<b>ACLARACIÓN No. 1</b>	
Programa:	Apoyo a la Integración de Honduras en el Mercado Eléctrico Regional
Préstamo BID:	3103/BL-HO
Proceso No:	AHMER-64-CP-O-
Nombre:	Suministro de Contenedores para personal de Campo y Custodia de Documentos.

La Empresa Nacional de Energía Eléctrica (ENEE) con base a lo establecido en la Sección I. Instrucciones a los Oferentes (IAO), Numeral 4. Preparación y Presentación de las Ofertas, sub numeral 4.4 Aclaraciones sobre los Documentos del proceso, por este medio hace del conocimiento a todos los posibles contratistas, lo siguiente:

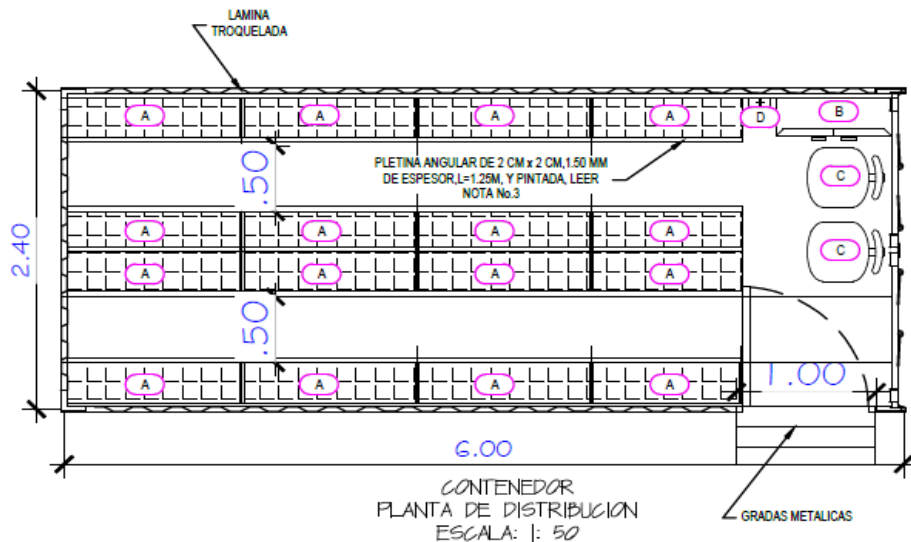
3.1.9 El extintor que modalidad debe ser, multipropósito? o cual.

Se aclara, el extintor deberá ser del tipo multipropósito, el cual deberá ser instalado en el interior del contenedor a la par de la puerta de acceso al contenedor.

PLANO N°  
**SC-1000-PG-002**  
 HOJA 02  
 DISTRIBUCION A  
 SUSTITUIDO POR

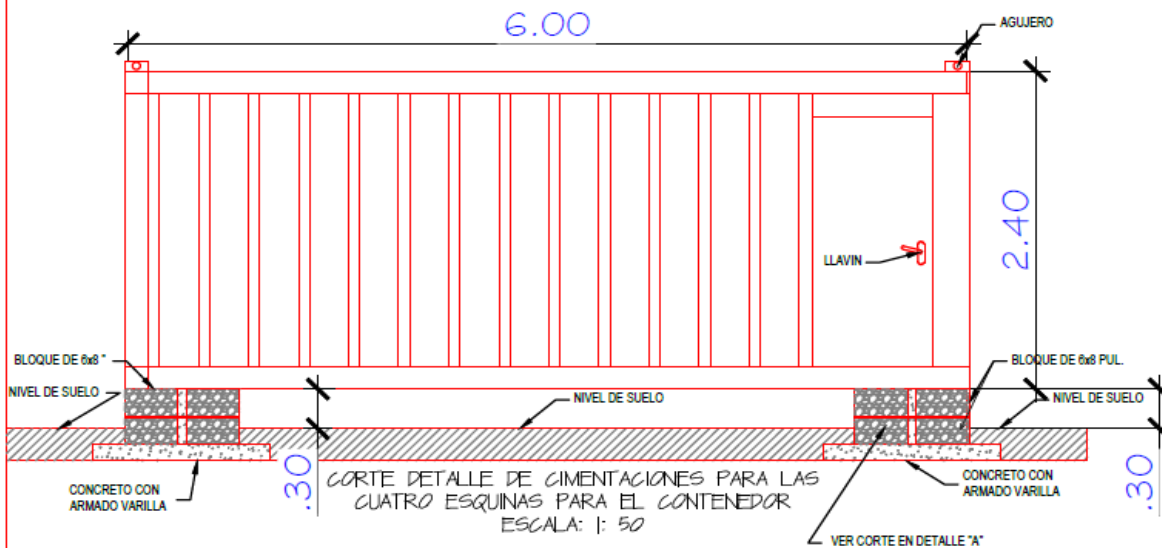
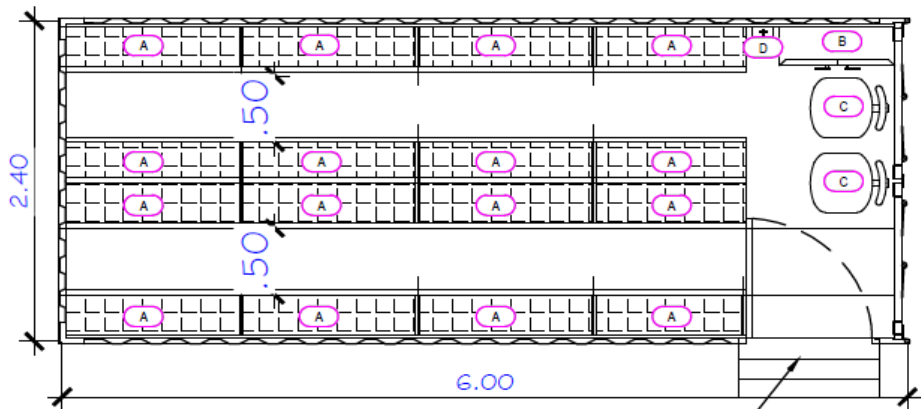
3.2.2 Favor especificar cuantos pies de estantería serán instaladas

Remítase al plano de detalle proporcionado, donde indica las dimensiones de la estantería, se adjunta nuevamente dicho plano.
